**Règlement technique mondial n° 9 (Protection des piétons)**

**– Proposition d'amendement à la phase 1 et au projet de phase 2**

## **Proposition d'amendement au projet de phase 2 du Règlement technique mondial n° 9 (Protection des piétons)**

### **Communication de l'expert de la Commission européenne\***

«Figure 6A

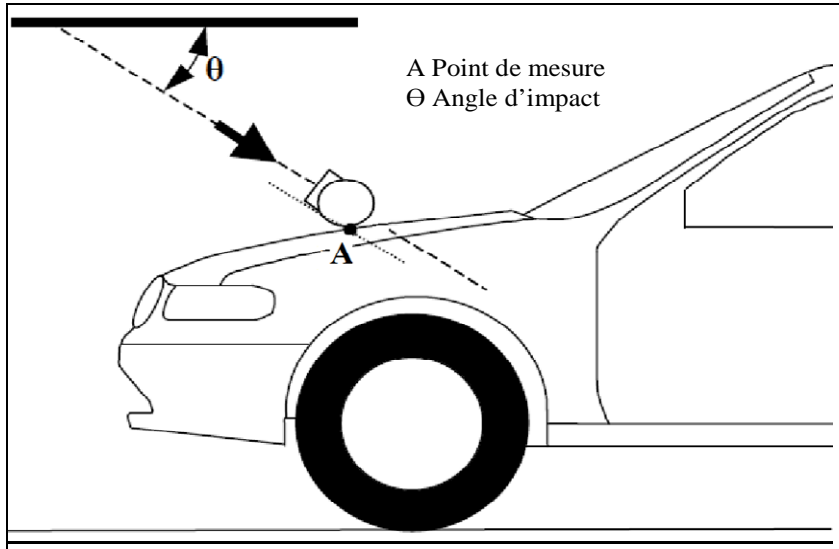
**3.20.1 Le "point de mesure" pour l'essai avec tête factice est un point situé à la surface extérieure du véhicule sélectionné pour l'évaluation. Le point de mesure est le point où le profil de la tête factice entre en contact avec la section transversale de la surface externe du véhicule sur un plan longitudinal vertical passant par le centre de gravité de la tête factice (voir figure 6A).**

Ajouter de nouvelles figures 6A et 6B, ainsi conçues:

**Point de mesure sur le plan longitudinal vertical passant par le centre de l'élément de frappe de la tête d'essai (voir paragraphe 3.20.1)<sup>2</sup>**

Figure 6B

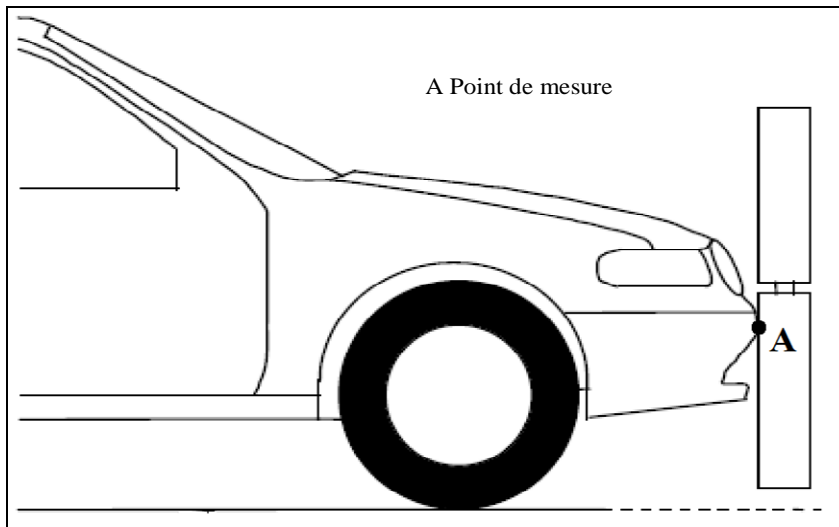
**3.20.2 Le "point de mesure" pour l'essai tibia contre pare-chocs et pour l'essai fémur contre pare-chocs est situé sur le plan longitudinal vertical passant par l'axe central de l'élément de frappe (voir figure 6B)».**

**Point de mesure sur le plan longitudinal vertical passant par l'axe central de l'élément de frappe de la jambe d'essai (voir paragraphe 3.20.2)**

«Figure 11

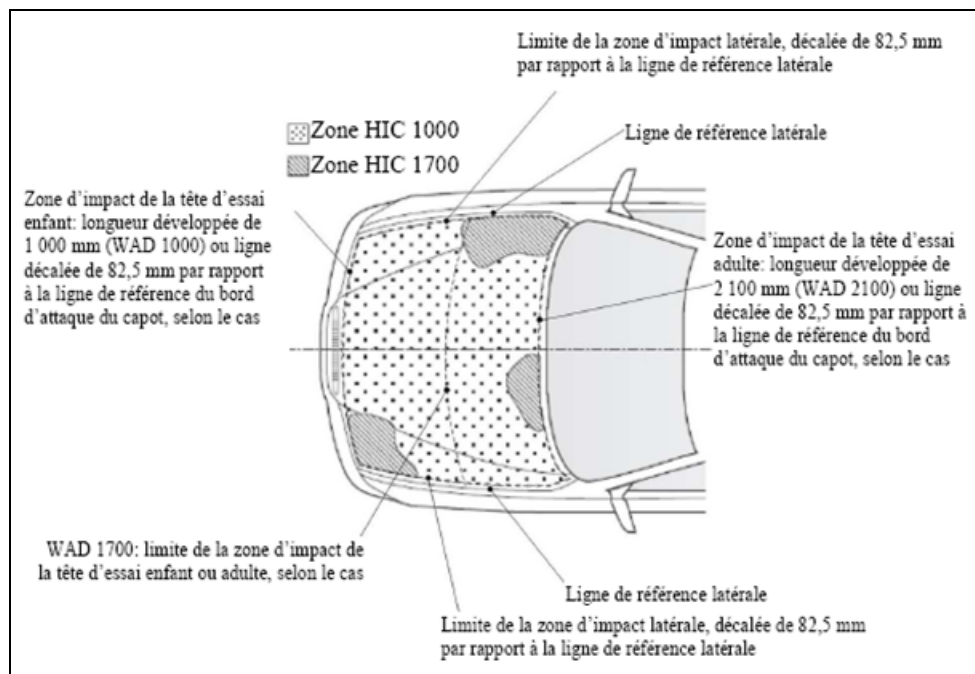
«5.2.4.1 Le constructeur doit définir les parties de la **zone d'impact sur la face supérieure du capot** dans lesquelles la valeur HIC ne doit pas dépasser 1 000 (zone HIC 1000) et celles où elle ne doit pas dépasser 1 700 (zone HIC 1 700) (voir fig. 11)».

Figure 11, supprimer.

Ajouter une nouvelle figure 11, ainsi conçue:

**Exemple de délimitation des zones HIC 1000 et HIC 1700**
